Program&Design

Site

講評

Plan

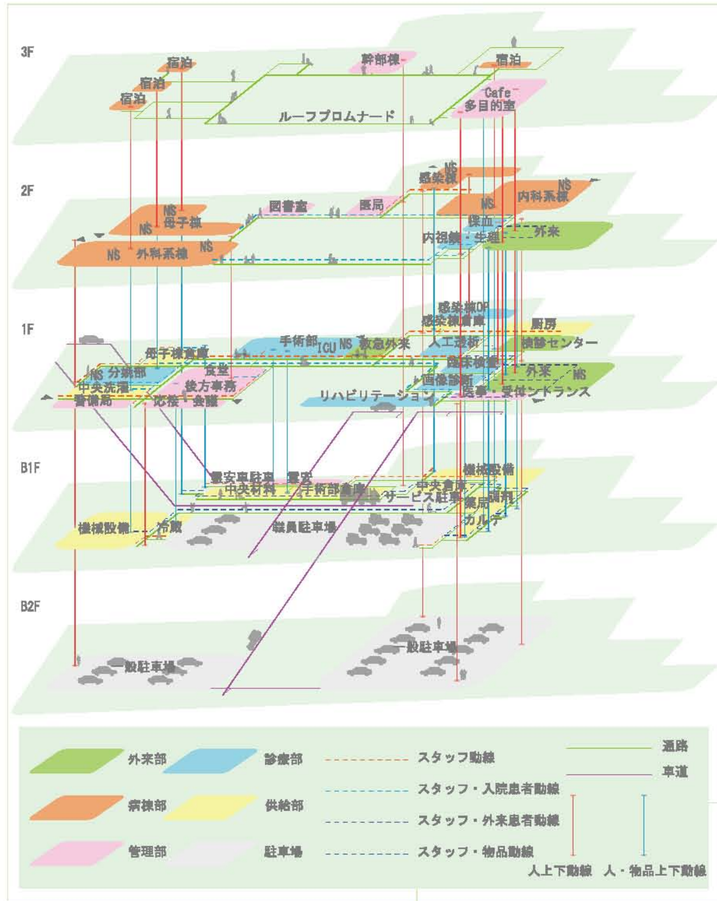
ひとは誰でも、精神的にあるいは肉体的に病むことがある。とくに現代においては、精神的な病が増加し、しかも対処的な治療や投薬だけではなかなか救われない場合が多くなってきている。そうした患者にとっては、「癒し」は自己治癒力を高めるうえで大きな効果があることが認められている。
そこで本計画では、そうした患者にとって「癒し」となるように十分に配慮された環境・建築空間を提供することを目的にし、それは同時にそこに勤務し患者と接するスタッフ達にとってもまた「癒し」となるような、誰もがその中にいて少しでも圧迫や緊張感から解放されるような新しい病院建築を提案しようとしたものである。

この計画案の大きな特徴は、半外部化された自然と光にあふれる広場を取り囲むように建物を配し、その広場は患者の年齢や病状に合わせて、日常的には眺める庭園であったりリハビリの庭園であったり、あるいはイベントの広場などとして、静から動（能動的行為）の場として活用される。そして災害時には、医療救急拠点としての機能も併せもつなど多様な使われ方の提案が盛り込まれている。さらに、この計画案の優れたところは、そうした全体構成や街に対する軸線の在り方等への配慮に止まらず、機能的かつ有機的な病院として、病棟部・診療部・外来部・管理部・供給部の５部門それぞれの内部と相互の関係性が大変良く練り上げられ計画され、しかも細かく表現されているところにある。造形的・空間的には面白くても、機能的・計画的にはさっぱり理解できない極めて独善的な作品が多々見受けられる中にあって、出入り移動する多様な人や物の種類・質・量・頻度・時間帯などの処理・管理など、とくに機能的に難しいとされる病院建築（実際には設備関係が更に大変ではあるが）に挑戦し、良く計画し得たことが多くの推薦を受けた大きな理由であると考えられる。恐らくこのプロジェクトに当たって制作者は、病院建築について相当量の研究・勉強をしたものと察せられ、その真面目な努力と計画力には大変好感がもてる。このように、平面計画がしっかり出来ている作品は、それなりに大いに評価すべきであろう。
建物の各階には、廊下や広場眺望デッキやルーフ・プロムナード等が中庭を取り巻くように配され、広場との関係性を演出する気配りがなされている。しかし少し残念なのは、それらの場所からの中庭の風景や、逆に広場の中に立った人の視点からの風景をもっと強く表現しアッピールして欲しかったことである。せっかく主題としたスペースであるから、もっとパースや模型写真などでその「癒し」の環境を見せて欲しかった。もう一つは、街側から見たときの建築の表情（立面）に関しても、中庭へ対するような細やかな気配りが欲しかったと思う。とにかく計画力はあるのだから、今後はさらにデザインについての勉強と成長に期待したい。
